Mission régionale d'autorité environnementale
ÎLE-DE-FRANCE

**Avis délibéré
sur le projet de zone d'aménagement concerté
(Zac) multi-sites de Petit-Colombes
à Colombes (92)**

**N° APJIF-2025-051
du 04/06/2025**

Illustration 8: résultats des modélisations à l'état initial des zones « bruyantes » à 2 mètres du sol en période diurne et nocturne (EI, p. 180)

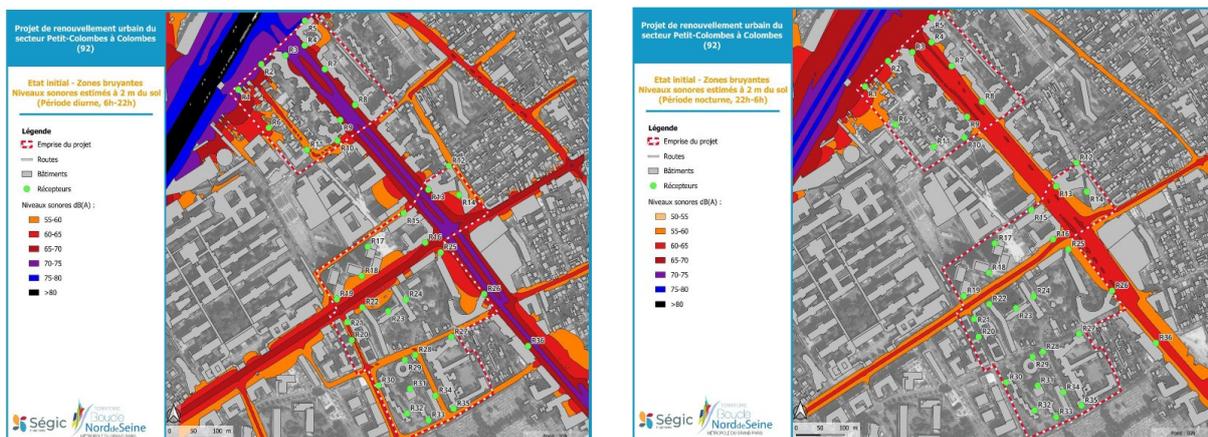
Sur la base des cartes stratégiques de bruit Bruitparif, l'état initial caractérise les niveaux sonores dans la zone d'étude comme étant « très élevés », pouvant dépasser 75 dB(A) Lden⁹ sur certains points à proximité des voies (EI, p. 172). L'Autorité environnementale relève néanmoins que les cartes stratégiques de bruit utilisées dans le cadre de l'étude d'impact sont anciennes (2017) et n'intègrent que le bruit des infrastructures routières. Il est nécessaire d'actualiser l'étude d'impact avec les cartes de bruit cumulé de 2022, prenant en compte les bruits routiers, ferroviaires et dans une certaine mesure, aériens, compte tenu de la présence du tramway T2, du futur tramway T1 et des survols d'avions en provenance ou en direction des aéroports du Bourget et de Roissy - Charles de Gaulle même si les plans d'exposition au bruit de ces aéroports n'incluent pas la commune.

- actualiser les cartes stratégiques de bruit dans l'état initial de l'environnement avec les dernières cartes disponibles ;
- caractériser plus finement les niveaux de bruit cumulé auxquels sont exposés les habitants et les usagers du site en prenant en compte le tramway T2, le futur tramway T1 et dans une certaine mesure le trafic aérien et de définir des mesures en conséquence pour préserver leur santé.

Illustration 9 : résultats des modélisations à l'état initial des zones « calmes » à deux mètres du sol en période diurne et nocturne (EI, p. 181) – en vert sombre, niveau de bruit < 35dB, en orange de 50 à 55 dB, avec une gradation par plage de 5 dB, vert franc, vert prairie, jaune, orange

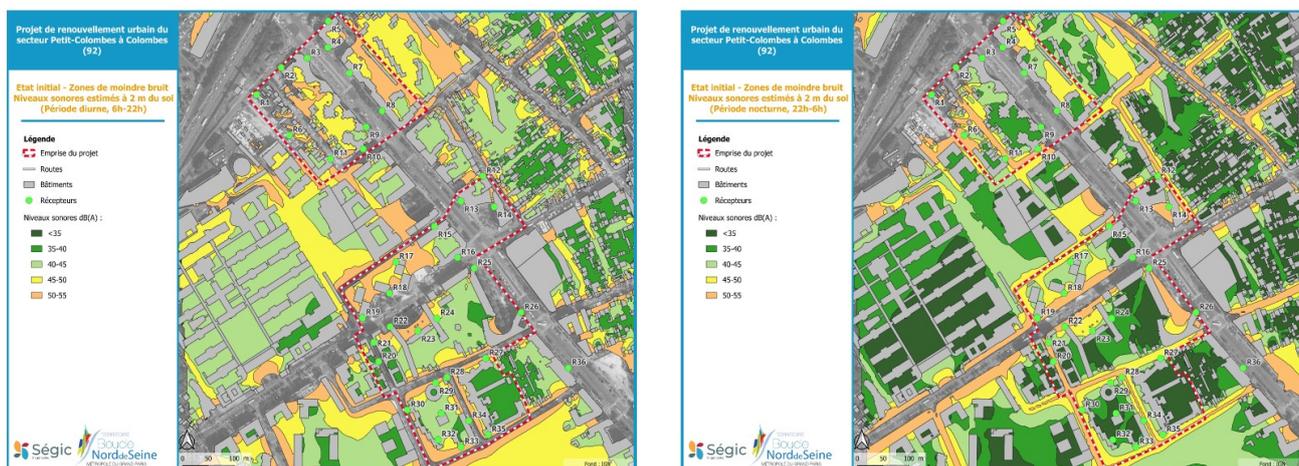
Les cœurs d'îlots sont davantage préservés, avec des niveaux sonores estimés entre 35 et 55 dB(A) LAeq en période diurne et nocturne. Dans l'ensemble, la synthèse des enjeux bruit conclut que « quasiment aucune zone calme n'a été identifiée au sein du secteur » (EI, p. 230).

(6) L'Autorité environnementale recommande de définir des mesures d'évitement et de réduction significatives de l'exposition au bruit, , prioritairement à la source et à travers des dispositions d'aménagement et de construction favorisant cette limitation, y compris fenêtres ouvertes et dans les espaces de vie extérieurs, par référence aux valeurs au-delà desquelles l'OMS a établi des effets néfastes sur la santé.
